**DICTAMEN DEL ILUSTRE COLEGIO OFICIAL DE
GEÓLOGOS SOBRE LA REVISIÓN DE LA
DOCUMENTACIÓN TÉCNICA RELATIVA A LA LÍNEA 7B
DEL METRO DE MADRID EN SAN FERNANDO DE
HENARES**

JUNIO 2023

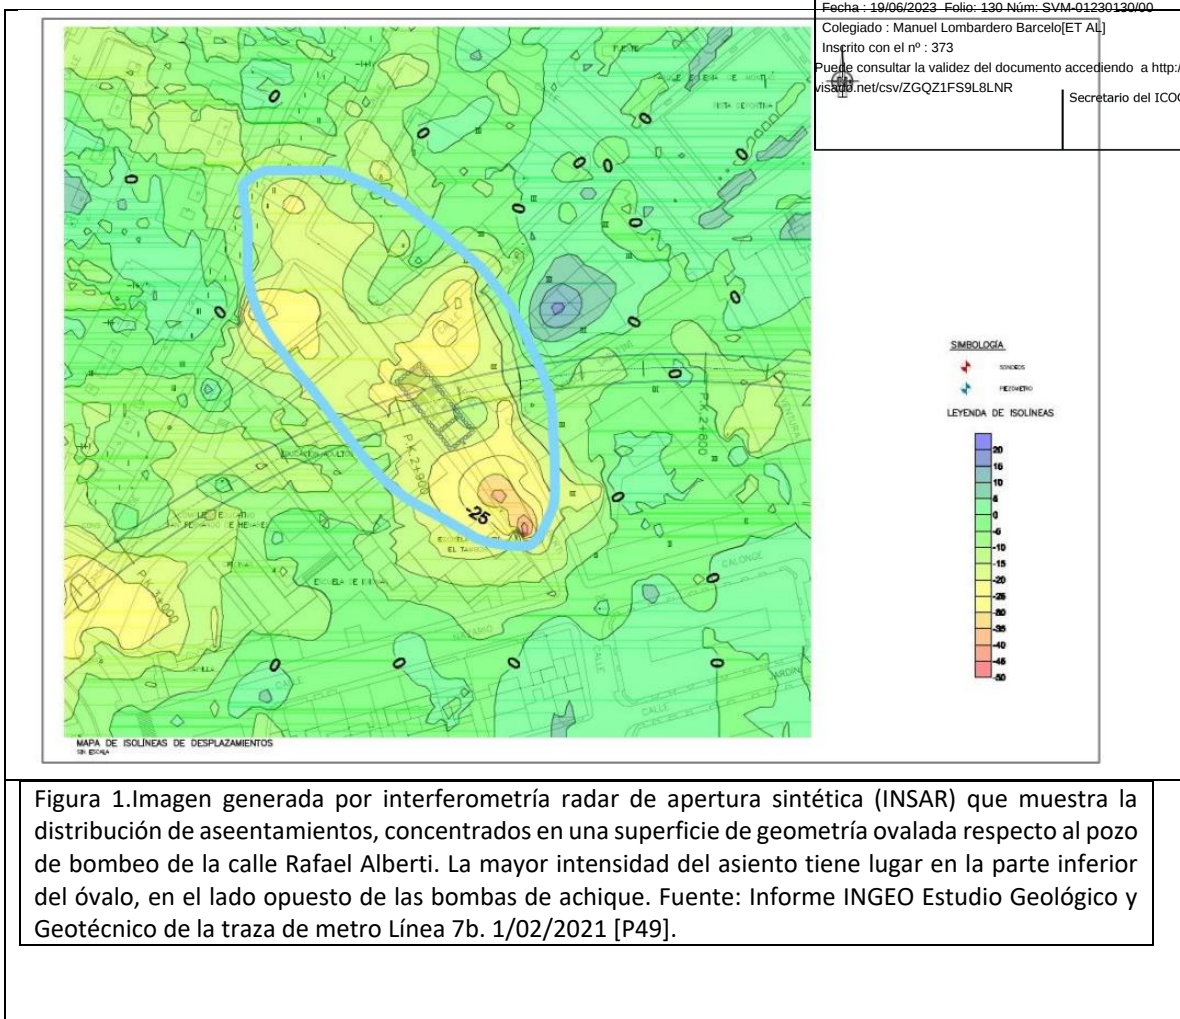
Dentro del apartado de este informe “8.2. Anomalías Piezométricas asociadas a las obras del Metro” incluye un plano de medición de asientos mediante la técnica satelital INSAR desde 2011 (Figura 1).

Como se ha indicado en apartados anteriores de este informe, se dispone de un plano procedente del satélite INSAR desde 2011 (Figura 1) que refleja muy claramente que los hundimientos del terreno causado por el pozo han formado una cubeta de subsidencia que dibuja una superficie ovalada con el eje mayor paralelo a la calle Rafael Alberti y que se extiende entre las calles Nazario Calonge y La Presa.

Basándose en la información de este plano, se debería configurar la red de control y monitoreo de deformaciones de tal forma que se extienda más allá de las zonas con evidentes signos de asentamientos, con el fin de tener un control completo de los asentamientos de la zona y su entorno.

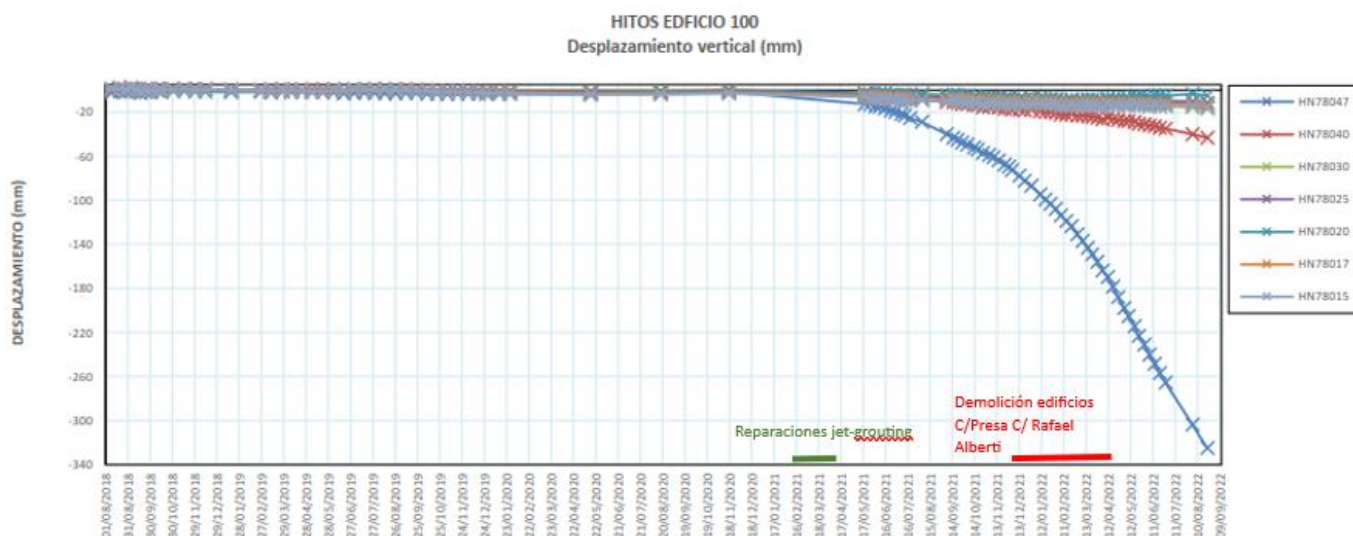
El “análisis” y las “conclusiones” que se realizan en el texto de los informes de INES – SERGEYCO son meramente descriptivos, no intentan explicar las causas de los movimientos del terreno, ni siquiera se correlaciona con las obras de corrección que se llevaron a cabo. Si se dice, en algunos informes, que ciertas regletas e hitos no se leyeron “debido a la realización de obras”.

En los informes de GETINSA-EUROESTUDIOS - EIS GUIA, tampoco hay interpretación alguna, se limitan a relatar donde se produjeron ascensos o asientos y su cuantía.

Foto 17: Detalle Habitación 3 29/11/2021.

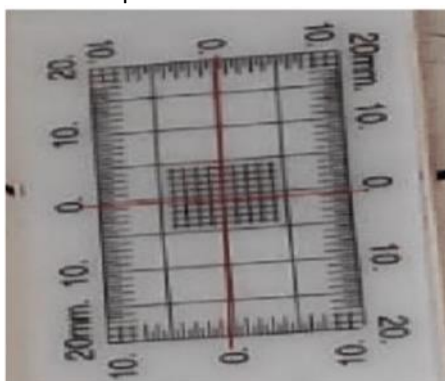
De los 4 fisurómetros instalados, dos no presentan movimiento y uno, parece ser debido al descuadre del cuadro metálico de una ventana. En tan solo uno, el situado en la escalera de la planta baja, se ha producido una apertura de 2,5 mm. También ofrece un movimiento transversal inferior a los 0,5 mm que según indican podría ser debido a la apertura del fisurómetro y la rigidez de este y no a un movimiento trasversal de la fisura.

Se trata de un estudio muy puntual, sin continuidad con las otras campañas realizadas, de tan solo 15 días de estudio entre la colocación y la única medida realizada. Las imágenes que se aportan son de mala calidad y tomadas en ángulos que pueden dar a entender que las medidas no son del todo precisas como se muestra en las imágenes siguientes.
